RETTIFICHE

**Rettifica del regolamento (UE) 2020/740 del Parlamento europeo e del Consiglio del 25 maggio 2020 sull'etichettatura dei pneumatici in relazione al consumo di carburante e ad altri parametri, che modifica il regolamento (UE) 2017/1369 e che abroga il regolamento (CE) n. 1222/2009**

*(Gazzetta ufficiale dell'Unione europea L 177 del 5 giugno 2020)*

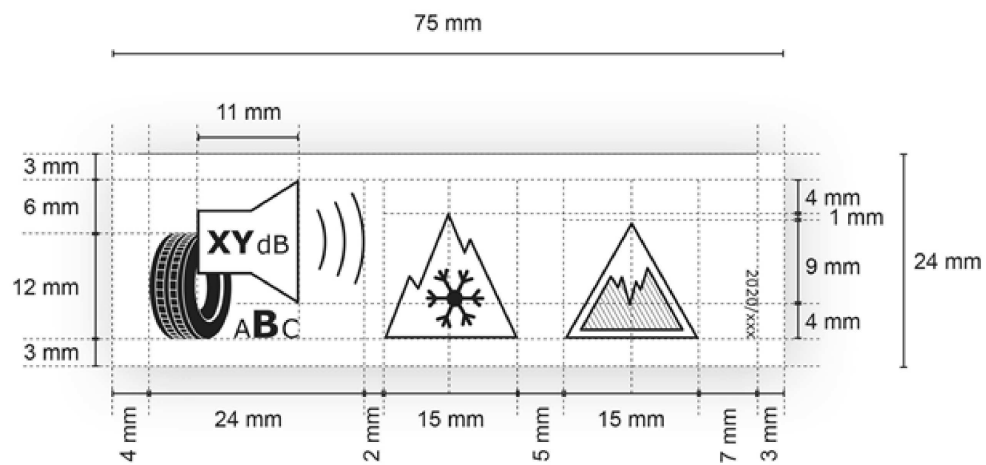
2) Pagina 18, allegato II, punto 2.1, l'immagine della parte superiore dell'etichetta del pneumatico è sostituita dalla seguente:
